○第2次検討ダムのレビューについて

影響評価の実施(2005~2007年)	イワウベツ川			
主項目	調査項目/評価項目	本流			盤ノ川	
		7(林)	3(林)	4(林)	追2橋(斜)	
第1次検討結果	1. 河川工作物以外の遡上、生息阻害の有無	滝(落差)	阻害なし	阻害なし	阻害なし	阻害なし
		ph	阻害なし	阻害なし	阻害なし	阻害なし
		主項目1の評価	阻害なし	阻害なし	阻害なし	阻害なし

河川 : ケンネベツ川

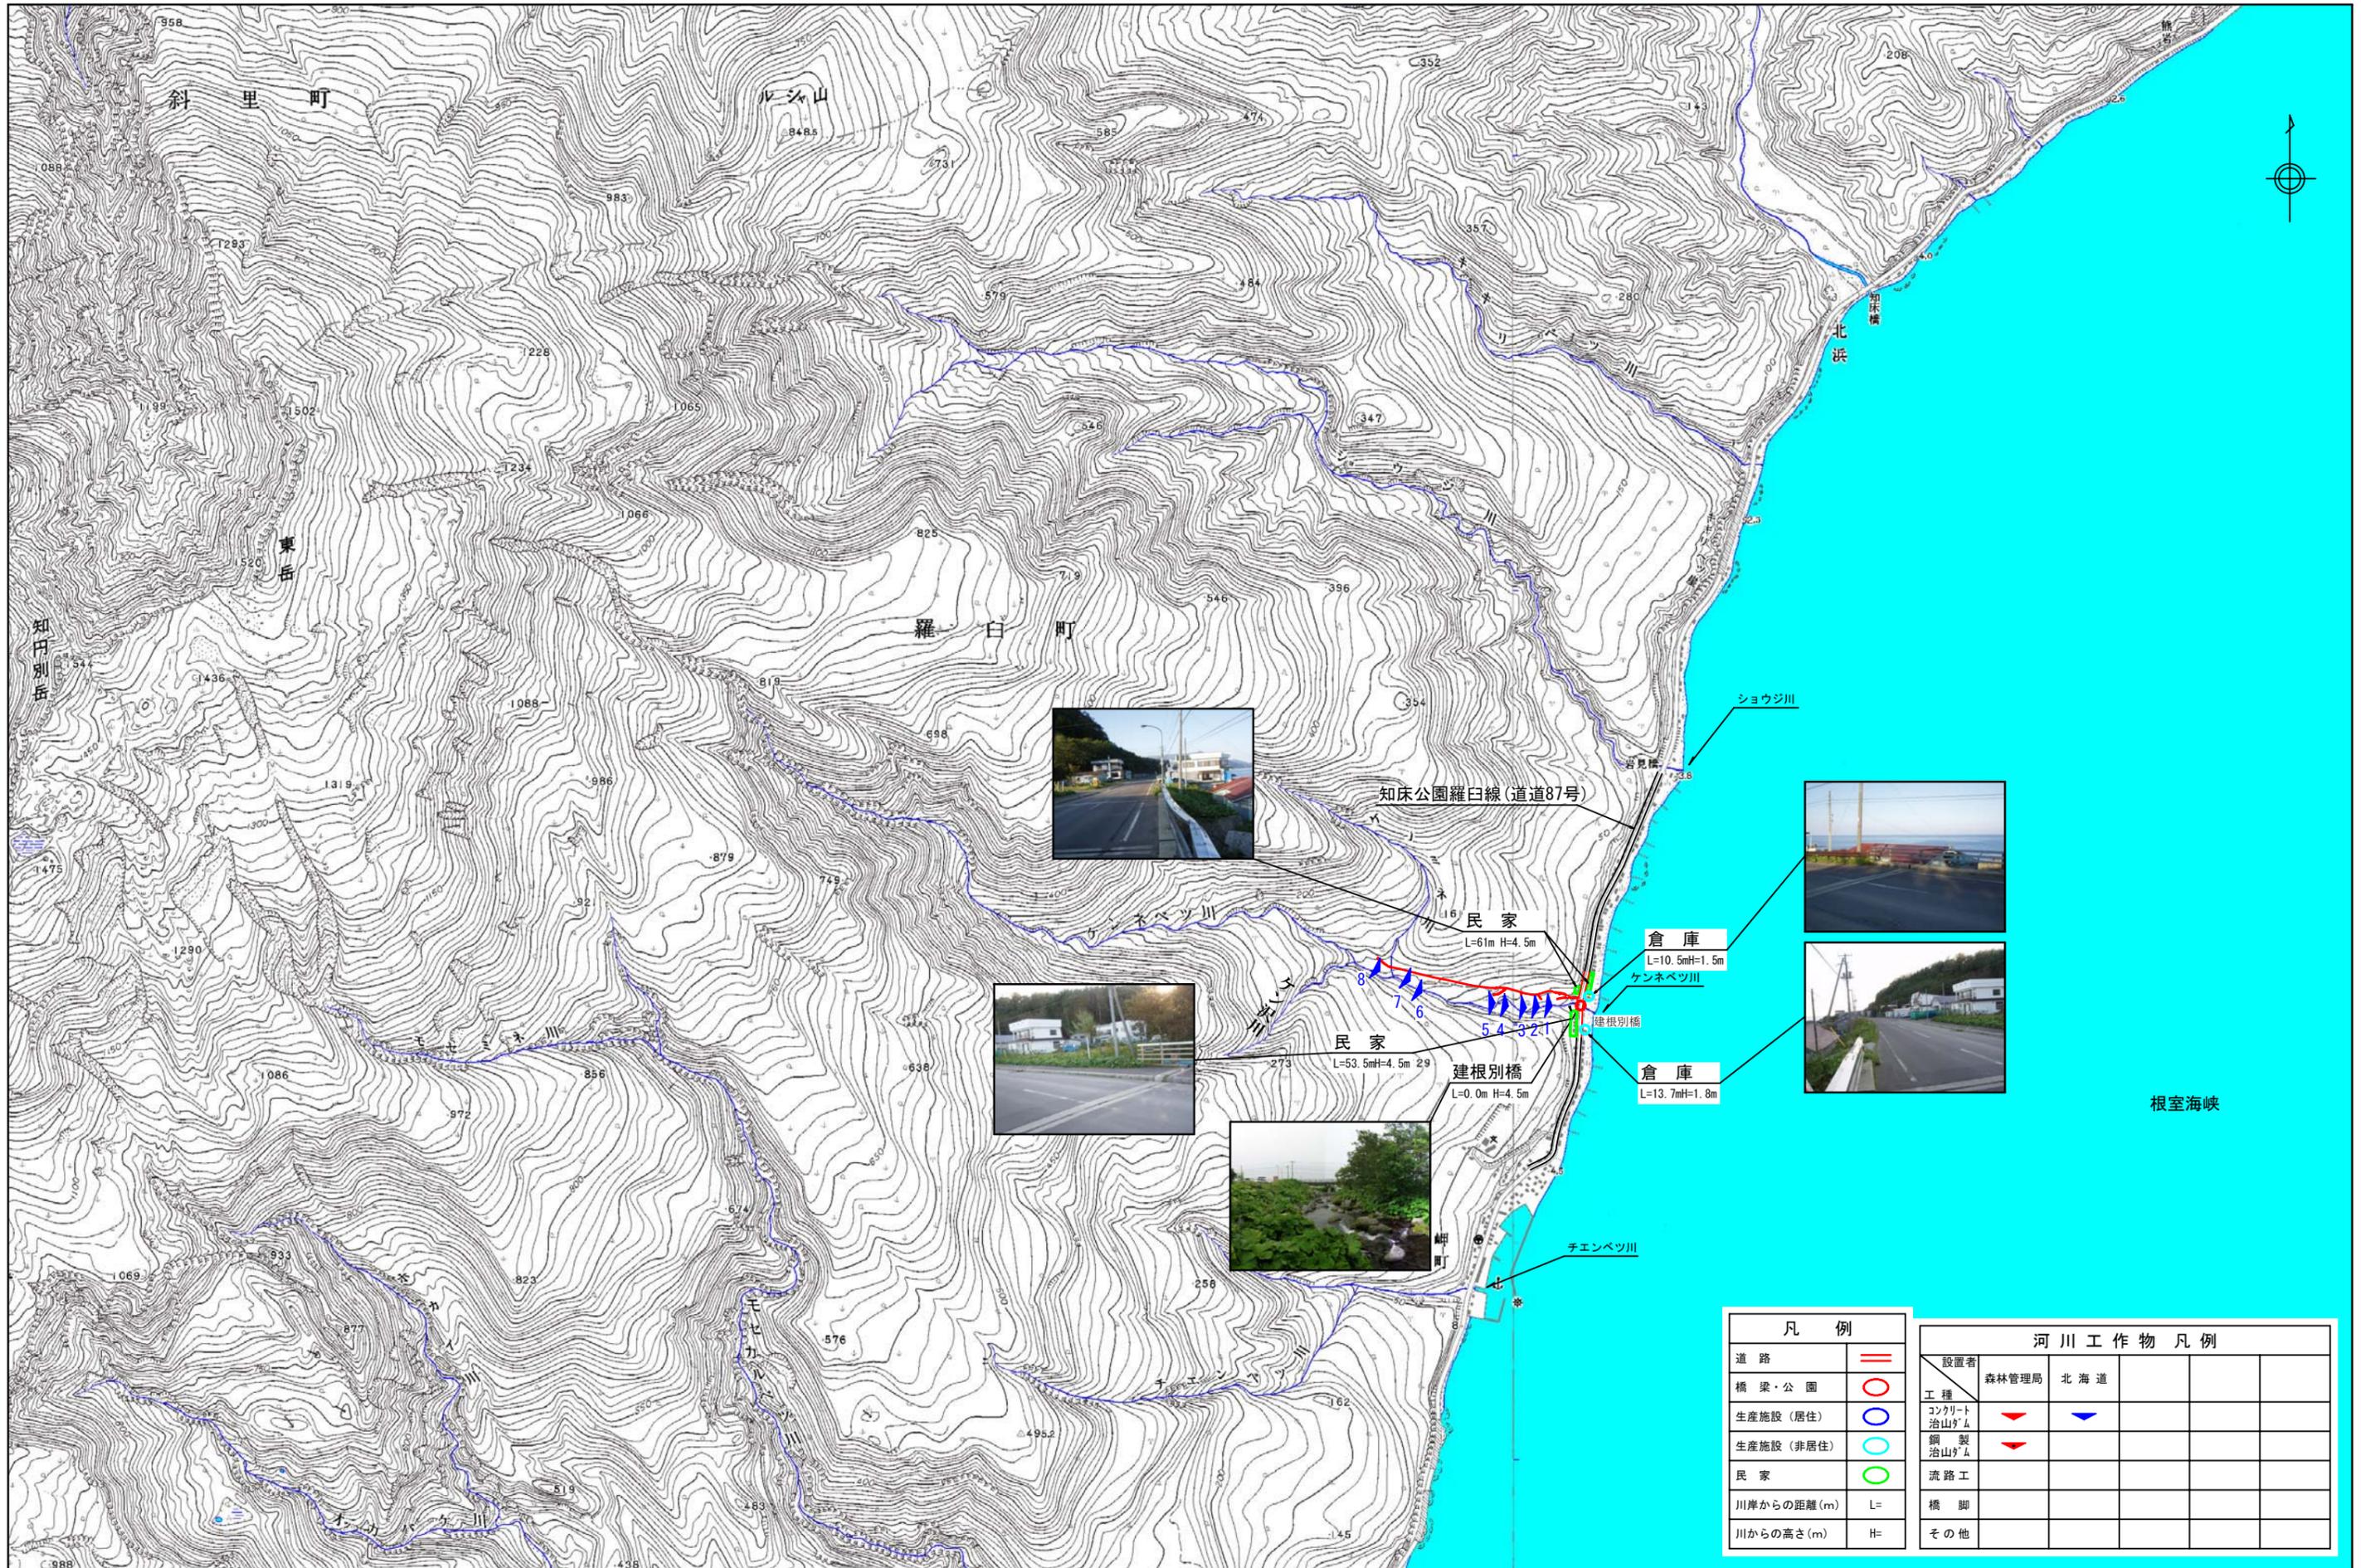
7. 工作物改修等に伴う防災機能等への全体的な影響	専門家の意見を踏まえた総合評価	選急線が明瞭に発達した地形で崩壊の可能性が高く、流域内には最近の土砂堆積、土石流痕跡も確認されており、大規模な土砂流出が想定されることから、当面は現状維持が適当。	現状維持が適当								
第2次検討	レビュー	No.1床固工上流域に産卵・生息環境があることから、上流域への遡上を促す	人家近くにあるNo.1ダムを遡上できずにカラフトマス、シロザケが滞留しておりクマの出没が多い。橋からNo.1ダムまで、クマが居ついて町として頻繁なクマ対応をせざるを得ない状況。	No.1床固工改良後、モニタリングを行い、その結果を基に改良手法を検討				(第一次検討に同じ) 粒径の大きい石礫が多数存在し、縦断勾配も急で溪床幅が狭い状況			
	検討結果	改良検討対象	改良検討対象	改良検討対象				現状維持
